北海道開発局

天塩川の河川整備計画に関して寄せられたご意見について

平成15年2月に国土交通大臣により天塩川水系河川整備基本方針が決定され、これを受けて、北海道開発局は天塩川水系河川整備計画を策定することとしています。

図 - 1 整備計画目標ハイドログラフ* (昭和 48 年 8 月型)

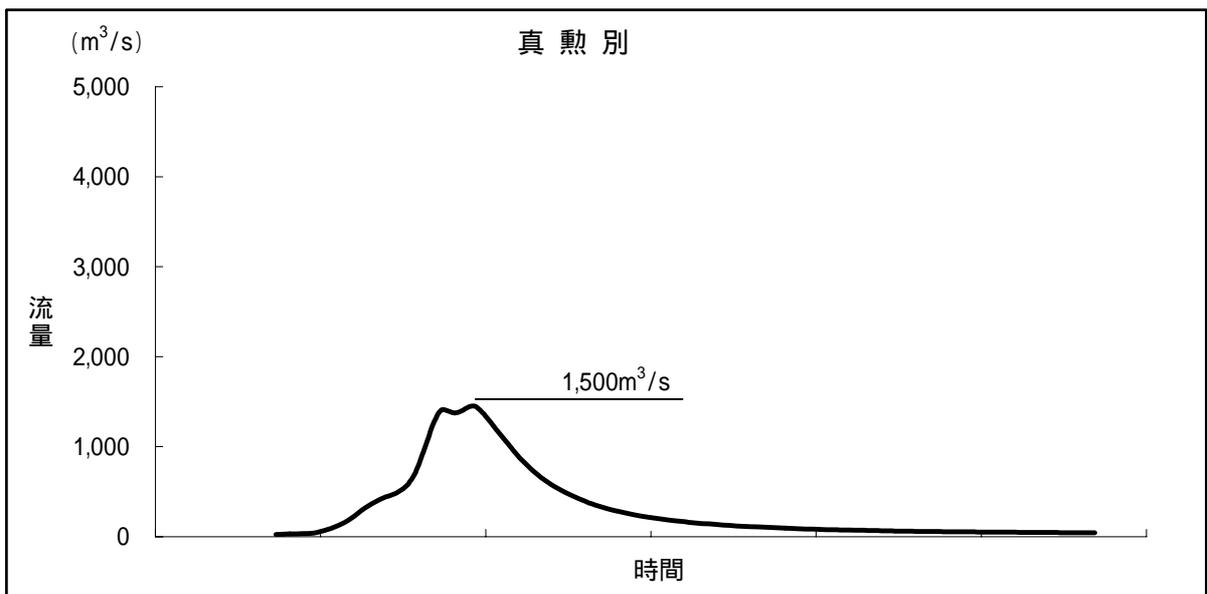
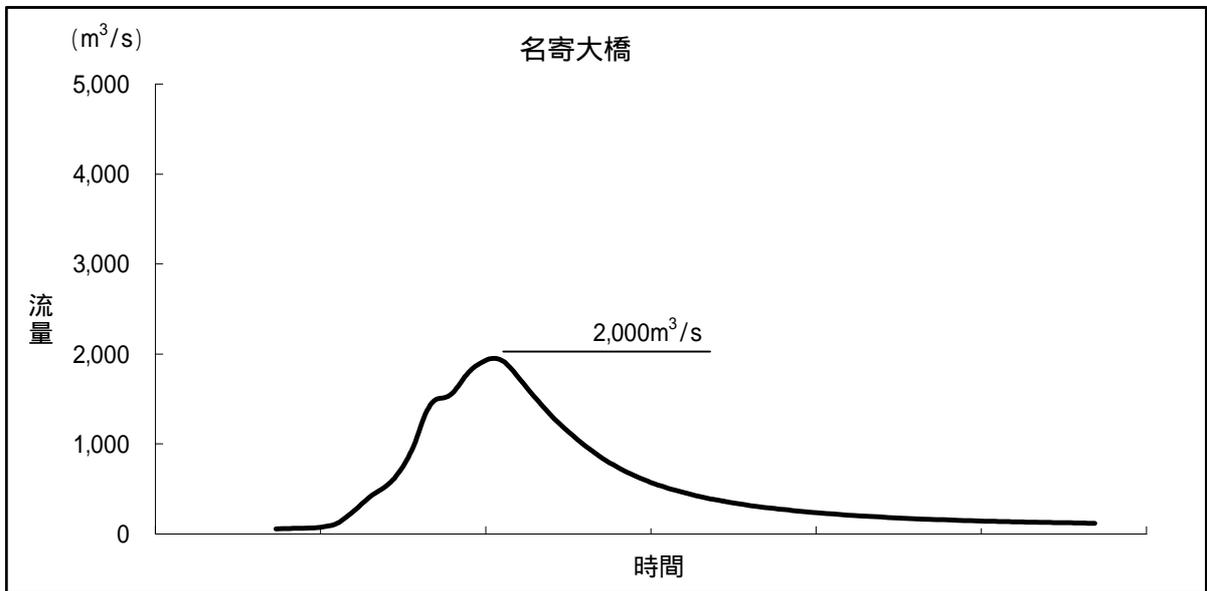
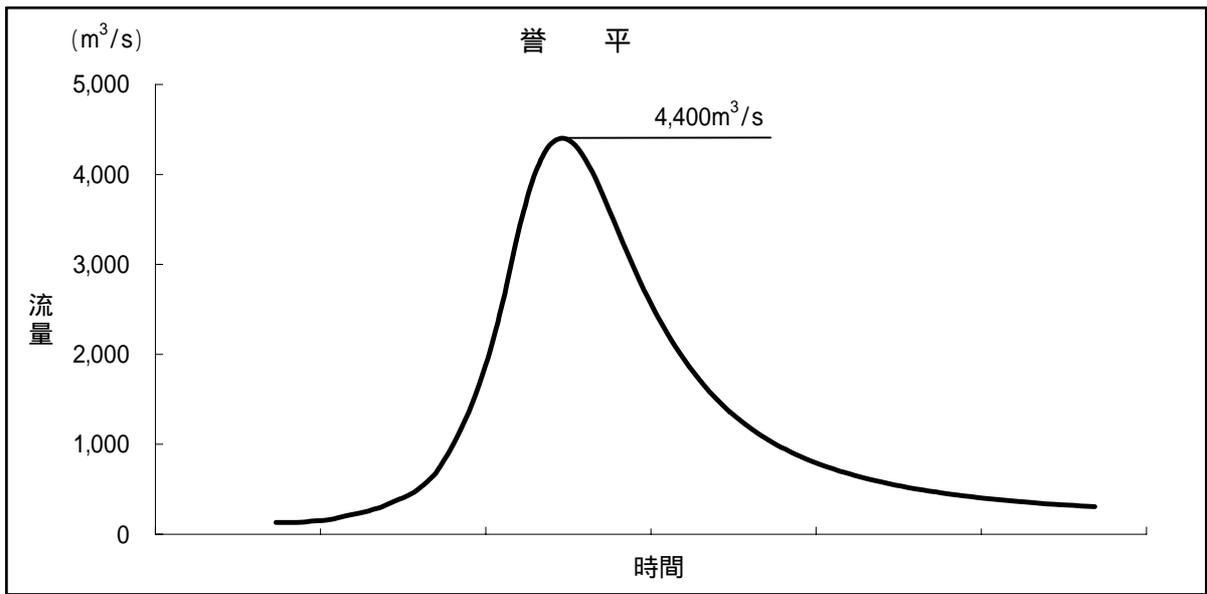
- ・河川整備計画における目標流量は、どのように決めたのですか。
- ・名寄川流域の目標流量が、実績と大きく異なっており過大ではないですか。

天塩川河川整備計画の、基準地点誉平における目標流量は、同地点でこれまでに観測された最大の洪水流量である昭和56年8月に発生した流量(氾濫量及び岩尾内ダムによる調節量を戻した流量) 4,400 m^3/s としています。

基準地点誉平の流量が同じ4,400 m^3/s でも、表-1に示すように流域での雨の降り方によって、本川上流部や各支川の流量は異なることから、これまでに天塩川流域内で発生した4つの主な洪水時の雨の降り方により本川上流部や支川の目標流量を定めています。どの降雨パターンも、これまでに天塩川流域で実際に発生したもので、これからも同様の降雨が発生する可能性があることから、目標流量の設定に当たっては、流域内の被害額が一番大きくなるパターン、言い換えれば整備計画の実施により、洪水被害の軽減効果が最も大きくなる降雨パターンである昭和48年8月型を採用して、名寄川真勲別地点の目標流量を1,500 m^3/s としています。

遊水地案位置図

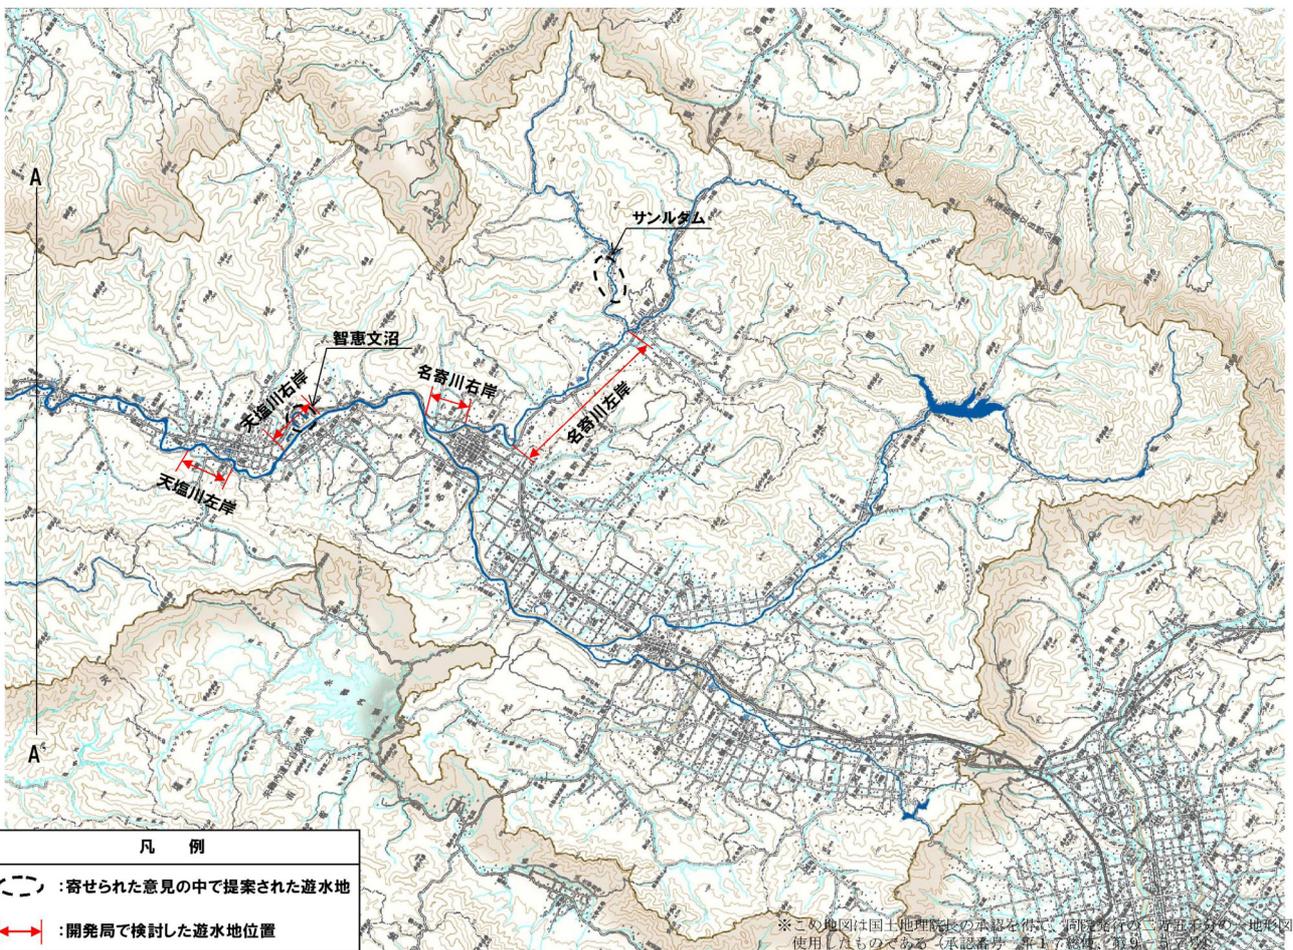
- ・ 旧川を利用した遊水地を検討すべきではありませんか。
- ・ サンプルダム湛水区域における遊水地を検討すべきではありませんか。

天塩川流域は、士別市、名寄市のように上流域に人口、資産が集中しているという特徴があります。

洪水調節施設は、基本的に施設を設置する地点から下流にしか効果がありません。次のページに示すように、天塩川の旧川は主に中・下流部にあるため、それらを遊水地として利用したとしても、その下流にしか効果がないため、人口、資産が集中している中・上流域を洪水被害から守ることはできません。

図 - 2 ハイドログラフ

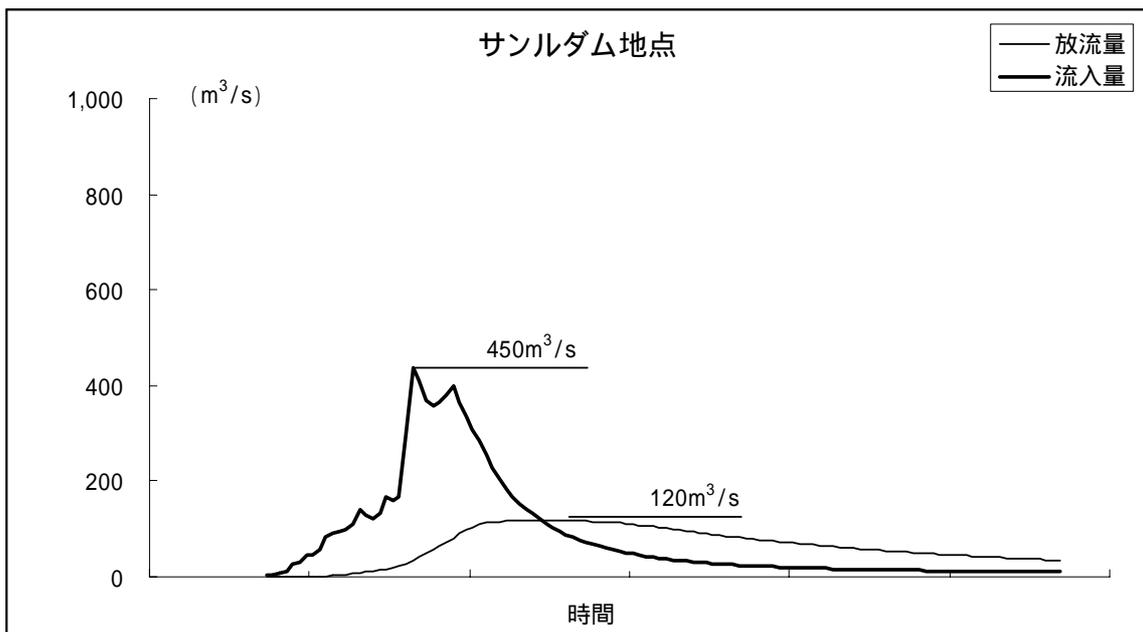
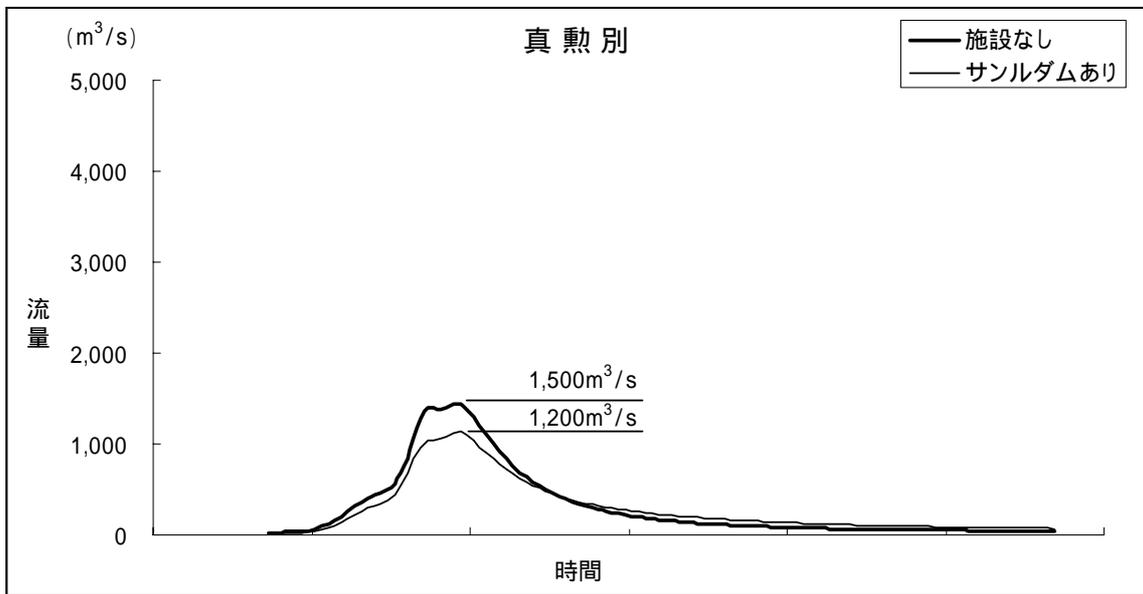
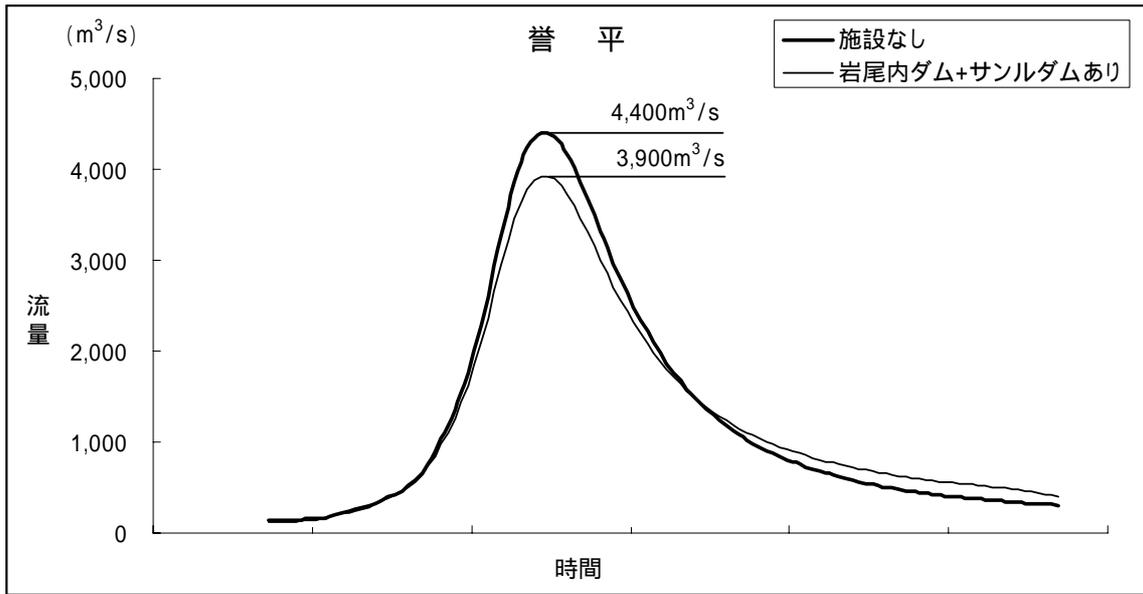
- ・ 名寄川支川サンル川にあるサンルダムは、天塩川本川にも効果があるのですか。
- ・ サンルダムの洪水後期の放流により、かえって危険になることはありませんか。
- ・ 設計洪水流量は何 m^3/s ですか。

天塩川河川整備計画で目標としている洪水に対して、国内の大川で一般的に用いられている手法により計算した結果、サンルダムは図 - 2 に示すように、基準地点誉平で目標流量としている $4,400 \text{ m}^3/\text{s}$ に対して、岩尾内ダムと合わせて $500 \text{ m}^3/\text{s}$ の洪水調節の効果があります。また、名寄川の基準点である真勲別地点では、サンルダムにより $300 \text{ m}^3/\text{s}$ の洪水調節効果があります。このように、サンルダムは天塩川本川及び名寄川の双方に洪水調節効果があり、その効果は図 - 3 に示すように、縦断的に水位低減効果を発揮します。

また、洪水後期の放流が下流部の洪水流出のピークと重なることはないことを、過去の降雨パターンで確認しています。

図 - 4 沙流川におけるヤマメ生息数の推移

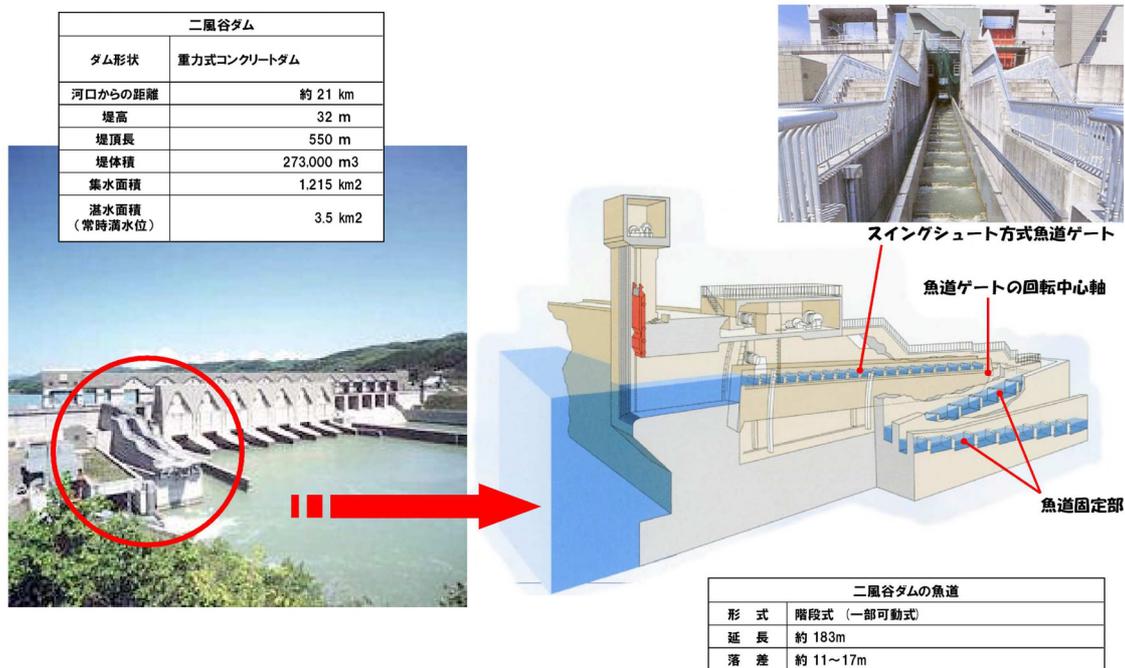
- ・ サンルダムは、サクラマスが生息する環境に大きな影響を与えるのではないですか。
- ・ 既設ダムによるサクラマスの生息環境への影響を検証するべきではないでしょうか。

沙流川流域では平成2年からサクラマスに関する調査を実施しています。その結果、沙流川流域におけるサクラマス幼魚（ヤマメ）の生息数の推移は図-4のとおりで、以下の示す理由により年や支川により大きく異なっていますが、二風谷ダムの魚道（延長：約183m、落差：約11～17m）運用開始後も、年や支川によっては多数のヤマメが確認されています。よって、設置した魚道が機能しており、二風谷ダムによってサクラマスが減少していることはないと考えています。

具体的には、魚道運用開始後に遡上した親魚に由来する平成9年におけるサクラマス幼魚の生息数は多数であり、魚道が機能したものと考えられます。また、平成10年の生息数は前年に比べて大きく減少していますが、これは前年の二度にわたる出水の影響を受けたものと考えられます。更に、平成14、16年の生息数についても前年に比べて少数となっていますが、これはダムの上流と同様に下流の支川流域でも少なくなっていることから、それぞれ前年の平成13、15年の大規模な出水の影響を受けたためと考えられます。

図 - 6 河床材料の経時変化

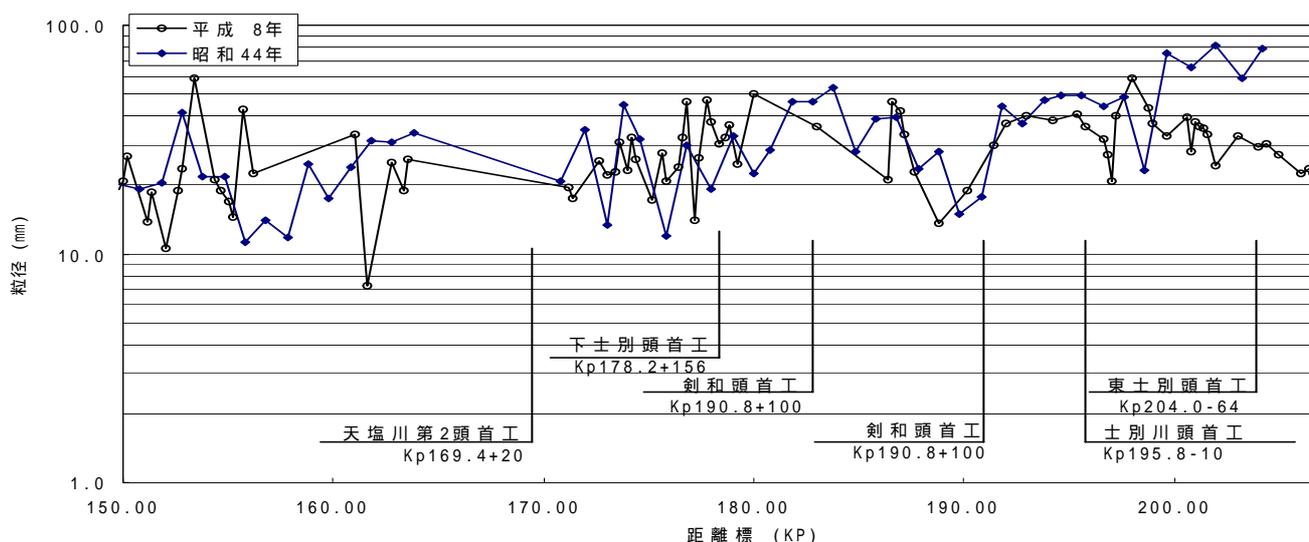
- ・ サンルダムは、下流の水質に大きな影響を与えるのではないですか。
- ・ 既設ダムによる水質や河道への影響を検証するべきではないでしょうか。

集水域の地質が類似している岩尾内ダム下流における、周辺からの土砂供給が比較的少ないと考えられる剣淵川合流点までの区間について、河床材料、最深河床高の変化について整理しました。この区間では昭和の時代に砂利採取が行われていたほか、河道掘削や護岸などの河川工事が行われており、河床高の変化に影響を与えていることから、砂利採取が行われておらず、このような影響のない平成3・4年と平成13・16年の河道を比較しました。その結果、図-7に示すように、概ね安定傾向を示しています。河床材料については、図-6に示すとおり、粗粒化している傾向は見られません。このことから、サンルダム下流においては、河床低下や河床材料の粗粒化などの変化は小さいと考えられます。
